<b>ZÁPIS Z KONTROLNÍHO DNE BOZP č. 01</b>	<b>DATUM:</b> 23.2.2021
		<b>MÍSTO:</b> Staveniště
Stavba: „ČOV a kanalizace Buk“

**2. Dokumentace, kontrola dodržování Plánu BOZP**

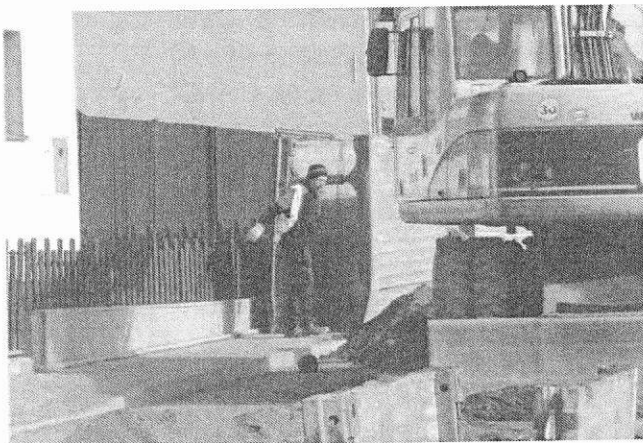
1.6.1 Pracovníci nepoužívají předepsané OOPP – oděv s vysokou viditelností, ochrannou přilbu

Opatření: Používat předepsané OOPP

23.3.2021 Částečně splněno – pracovníci nepoužívají ochranné přilby

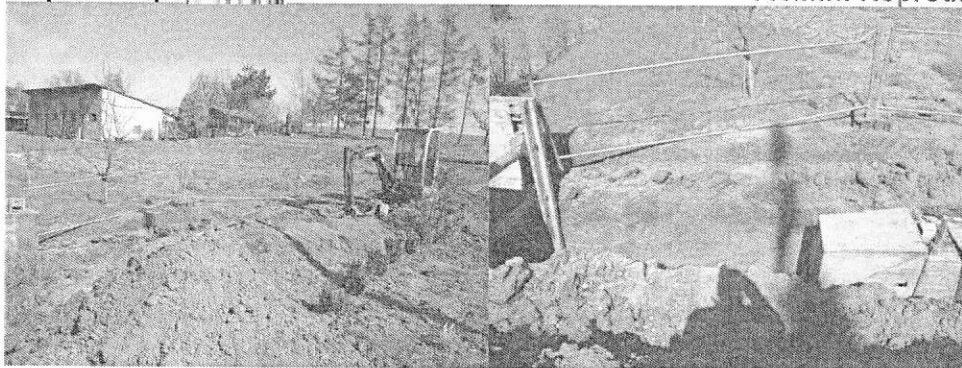
Nedostatečně zajištěné staveniště proti vstupu nepovolaných osob a pádu osob do výkopu na začátku obce – **zajistit** staveniště oplocením vysokým 1,8 m a označit zákazem vstupu na staveniště

**9.4.2021 kontrola zajištění staveniště – staveniště ČOV bez závad**

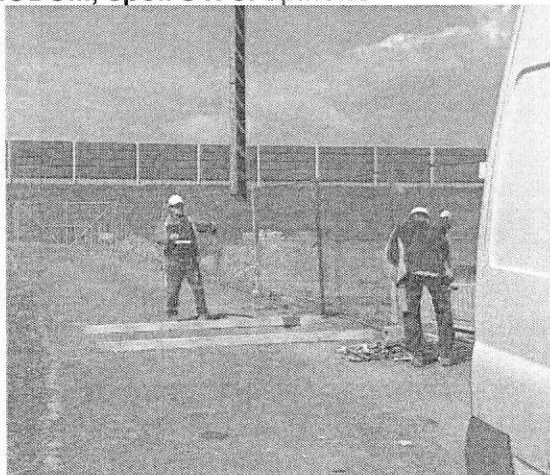
**1.6.1** Pracovníci nepoužívají předepsané OOPP – oděv s vysokou viditelností, ochrannou přilbu

Opatření: Používat předepsané OOPP

**20.4.2021 COMMODUM, spol. s r. o. splněno**

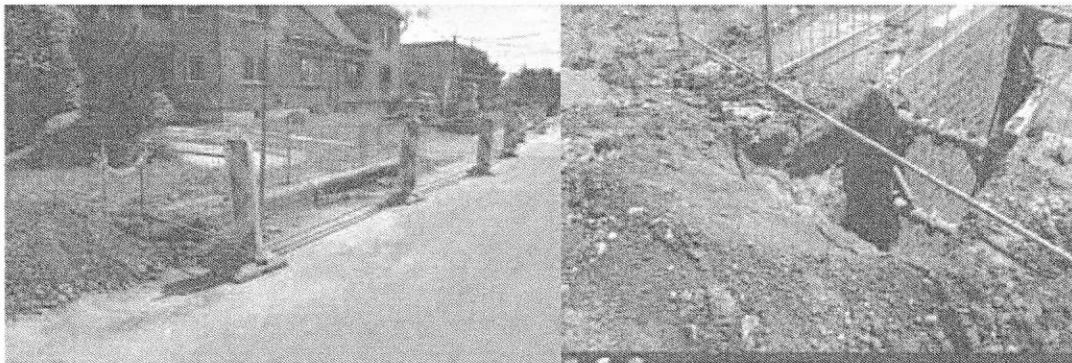
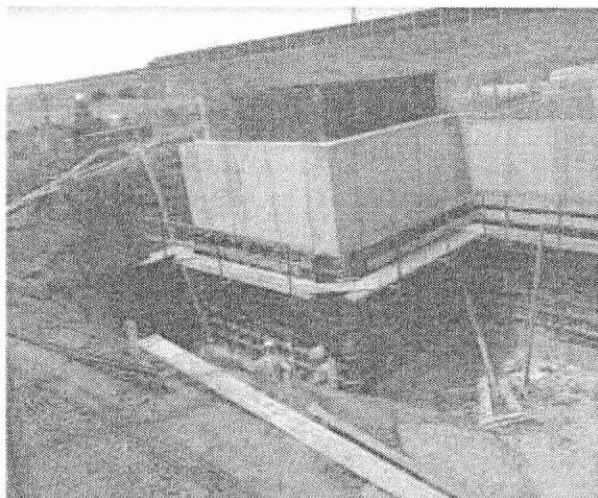
**18.6.2021** Nedostatečně zajištěné staveniště, výkop proti pádu osob v obci

Opatření: Výkopy zajišťovat mobilním oplocením tak, aby bylo zabráněno pádu osob do výkopu
